Technical Bulletin

5 en 6 PK Micro-V® XF riemen op Renault motoren

| GATES REFERENTIE: | Verschillende Micro-V® XF riemen / Kit K015PK1750 |  |
| MERK: | RENAULT | |

Fig. 1

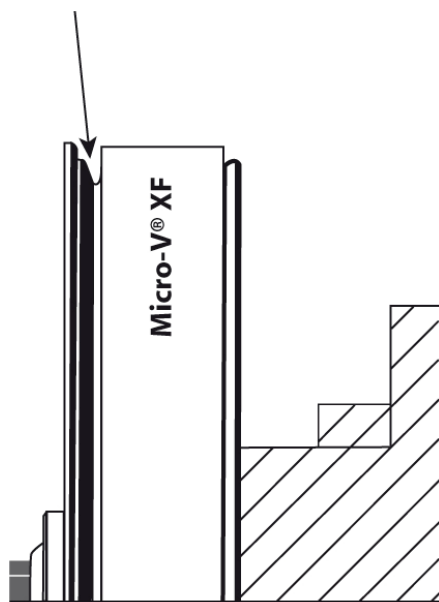
Omdat deze 5 PK riemen in een af-fabriek gemonteerde schijf met 6 ribben lopen, is het van belang de riem in de juiste schrijfgroeven te installeren. Zeker omdat het bekend is dat in sommige gevallen de micro-V riem kapotgelopen is en delen hiervan in de distributie aandrijving terecht zijn gekomen, wat uiteindelijk tot een aanzienlijke motorschade heeft geleid.

- zonder airconditioning:
 - o Stuurbevestigingspomp wordt door de riem aangedreven; de riem moet aan de binnenkant van de schijven gepositioneerd worden (fig. 1)
 - o Stuurbevestigingspomp wordt elektrisch aangedreven (niet in het riemaandrijfsysteem): riem moet aan de buitenkant van de schijven gepositioneerd worden (fig. 2)
- met airconditioning:
 - o riem moet aan de buitenkant van de schijven gepositioneerd worden (fig. 2)

Fig. 2

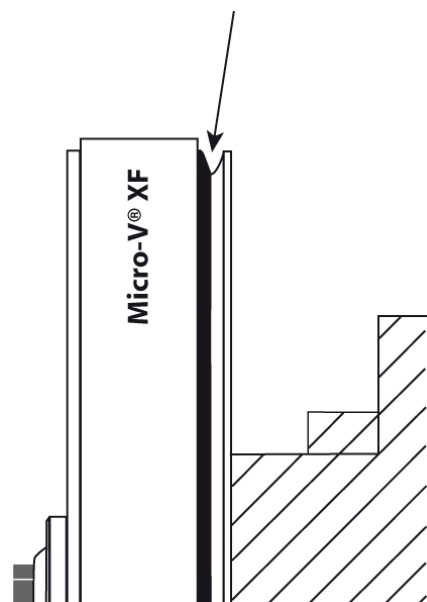
- o riem moet aan de buitenkant van de schijven gepositioneerd worden (fig. 2)

- o riem moet aan de buitenkant van de schijven gepositioneerd worden (Fig. 2)

Door de bovenstaande aanpassingen, hebben we onze aanbeveling veranderd van 6PK1753 naar 5PK1750.
